Travaux de concordance – Révision du Plan d'urbanisme révisé
530-2020 (version 20 octobre 2020)

Mémoire de l'Association des résidents du Plateau

9 novembre 2020

Commentaires de l'Association des résidents du Plateau, 9 novembre 2020

Photos 1 et 2 : Vues aériennes secteur ouest du Plateau, superposition des couches nouveau zonage, info propriété et photo été 2017 (la plus récente version disponible). Géoportail, 24 septembre 2020

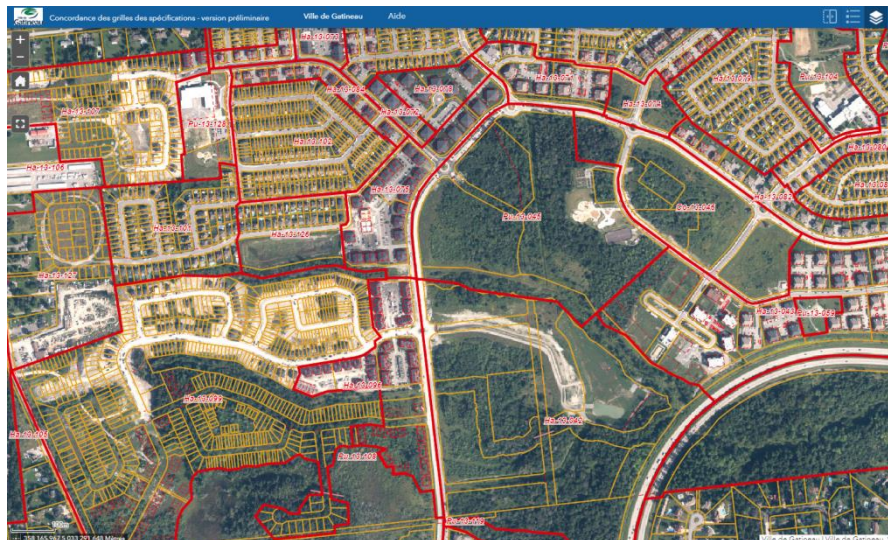
- Une partie des surfaces boisées à l'est du Chemin Vanier sur ces photos ont été coupées depuis 2017.
- La partie du boulevard du Plateau à l'ouest d'Amsterdam montre les plus récentes rues et bâtiments construits directement dans l'écoterritoire de l'est de la forêt Boucher et le corridor vert.
- La partie du boulevard du Plateau entre la rue des Scouts et de l'Atmosphère ne montre pas les nouvelles rues et constructions des projets NUVO, des écoles 036 et 041, de tous les bâtiments d'AGORA, dont le 225 de Bruxelles et la phase 41. À construire entre 2021-23 : phases 55B et 60.
